Asunto: Radicación: 13-157525- -2
Trámite: 11
Evento: 378
Actuación: 519
Oficio: 9967
Folios: 7

Patente de Invención	X			Patente de Modelo de Utilidad	
Vía Nacional					
Vía PCT (Fase Nacional)	X	Capítulo I	X	Capítulo II	
No. Solicitud Internacional	PCT/AU2011/001585				
Fecha de Presentación Internacional	07/12/2011

Título de la solicitud: “Ensamble de conexión” (ver página 1 del radicado N° 13-157525-00000-0000).

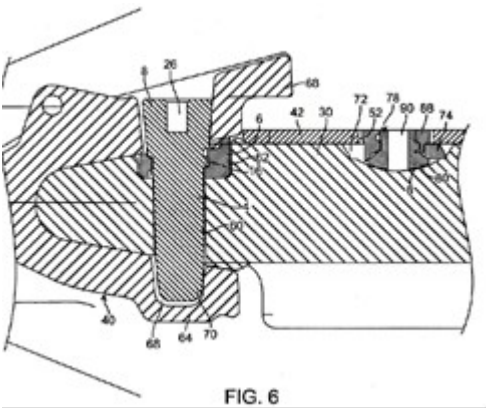
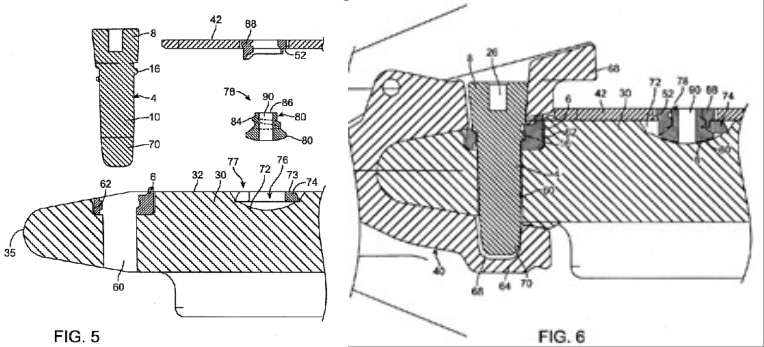
Características esenciales	D1
Una base que incluye una primera superficie de apoyo.	Un borde (30) de una pala de motor, cargador y similares que tiene una porción horizontal (32) y un borde frontal (35). Una mortaja (40) situada entre los dientes adyacentes se coloca sobre el borde delantero del borde. Cuenta con una abertura (58) a través del cual el eje alargado (10) de un tornillo (4) se extiende. La apertura (58) está alineada con una correspondiente abertura, preferiblemente ligeramente cónica (60) situada próxima borde frontal (35) del borde. La parte superior de la abertura (60) tiene un rebaje agrandado (62) que recibe una tuerca (6) (Pág. 2, Fl. 16, Párr. 0029).
El elemento de desgaste incluye una superficie de apoyo.	La apertura (58) está alineada con una correspondiente abertura, preferiblemente ligeramente cónica (60) situada próxima borde frontal (35) del borde. La parte superior de la abertura (60) tiene un rebaje agrandado (62) que recibe una tuerca (6) (Pág. 2, Fl. 16, Párr. 0029).

El acoplamiento incluye un seguro giratorio que tiene una primer cara y una segunda cara	 FIG. 6
Las posiciones relativas de la primera y segunda cara varían alrededor de un eje central.	Una conexión de tornillo (2) construido de acuerdo con la presente invención tiene un tornillo o perno roscado (4) y una tuerca de cooperación (6). El tornillo (4) tiene una cabeza de tornillo (8) en su "extremo superior" y un eje (10) que se extiende coaxialmente lejos de la cabeza en un dirección "hacia abajo" (Pág. 2, Fl. 16, Párr. 0022). Después de que la tuerca (6) se ha colocado dentro del rebaje (62) y la cubierta se ha colocado sobre el borde frontal del borde (35), el tornillo (4) se baja a través de la abertura (58) hasta que su rosca (16) se acople con la rosca correspondiente en la tuerca (6). Después de giro del tornillo, a través de tres -cuartos de vuelta, el tornillo está firmemente anclados a la pata superior (66) de la cubierta, su eje alargado (10) está en acoplamiento firme con la abertura (60) en el borde, y un extremo inferior (70) del tornillo se extiende en el orificio ciego en tramo inferior (64) de la cubierta (Pág. 2, Fl. 16, Párr. 0030).

De acuerdo con la tabla anterior, las características esenciales del acoplamiento de la reivindicación 1 habían sido divulgadas previamente en el documento D1, por lo tanto, la materia reivindicada no es nueva.

- Reivindicación 2, 5 y 6: la primer cara (10) y la segunda cara (70) tiene radios de curvatura respectivos desde el eje central del seguro (4). La apertura (60) es cilíndrica y conforma una cara del seguro giratorio (Fls. 5 y 6, Figs. 5 y 6).
